试验和标准手册

第七修订版

修正 1

ST/SG/AC.10/11/Rev.7/Amend.1

图20.2：试样通过热应力试验的示例

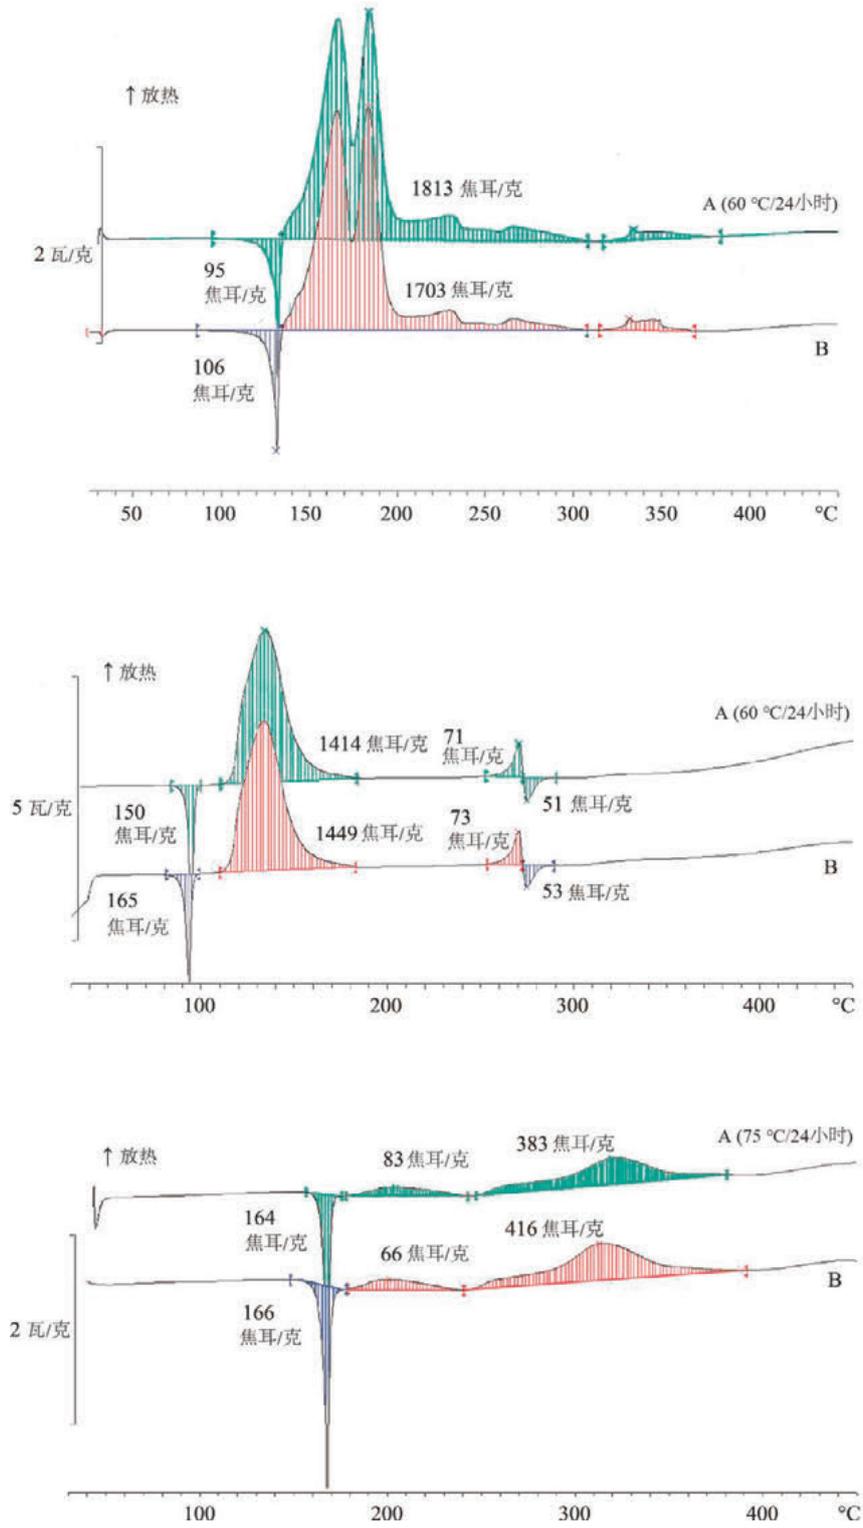
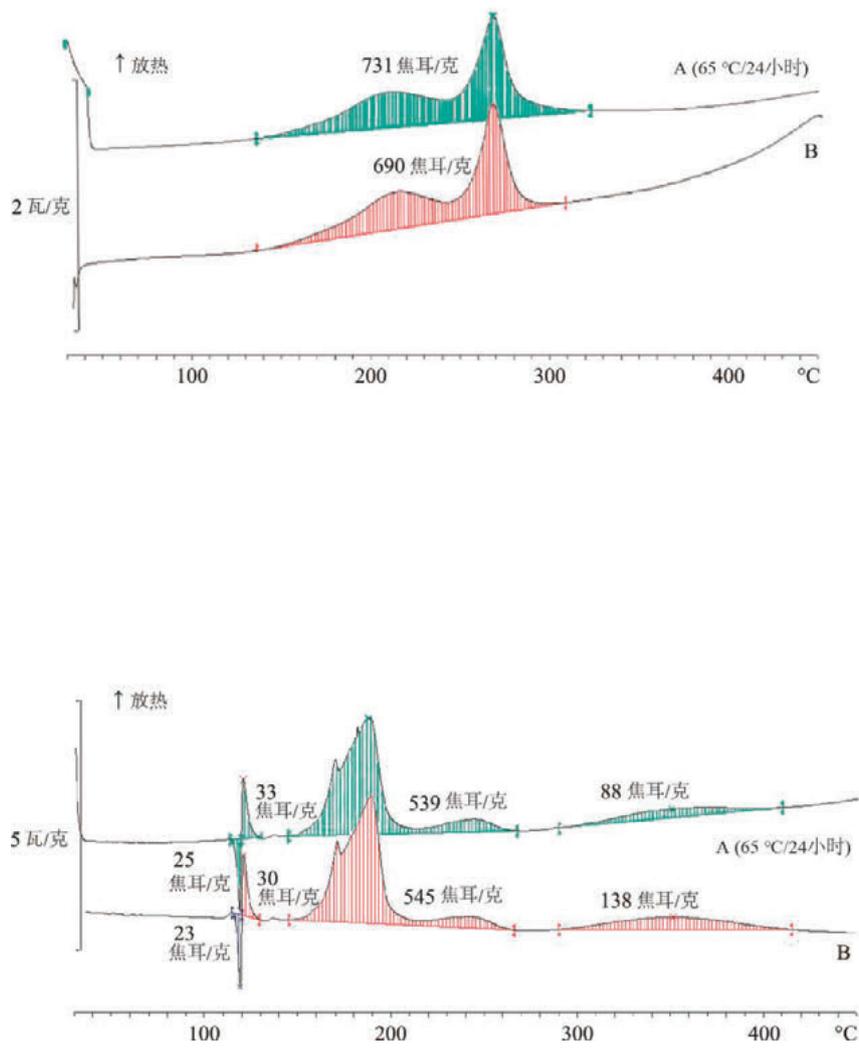
20.3.4.5 通过热应力试验的示例如图20.2所示。图20.3载有试样未通过应力试验的示例。图20.4为该程序的流程图。

20.3.4.3 为确定是否需要温度控制，可以按照以下方法进行基于差示扫描量热法测量值的热应力试验：按照20.3.3.3所述，对提交运输的试样进行差示扫描量热法测量。取第二个试样，通过在封闭式差示扫描量热法坩埚中以规定恒温在一定时间内对试样进行回火，施加热应力。在标准情况下，施加应力时间达到24小时即认为足够。然后将受应力后的试样冷却至室温，再以与之前相同的加热速率进行差示扫描量热法测量。从分解起始温度、曲线形状和能量方面比较两次差示扫描量热法所得结果，如果在测量不确定度为10%的范围内，分解行为没有变化，则认为试样在所施加的应力温度下是稳定的。对于最大发热率为0.2瓦/克的平峰，在250 °C以下的温度范围内允许25%的偏差，在此限制以上的温度范围内允许40%的偏差。如果根据这些标准在60 °C通过应力试验，则不需要进行温度控制。
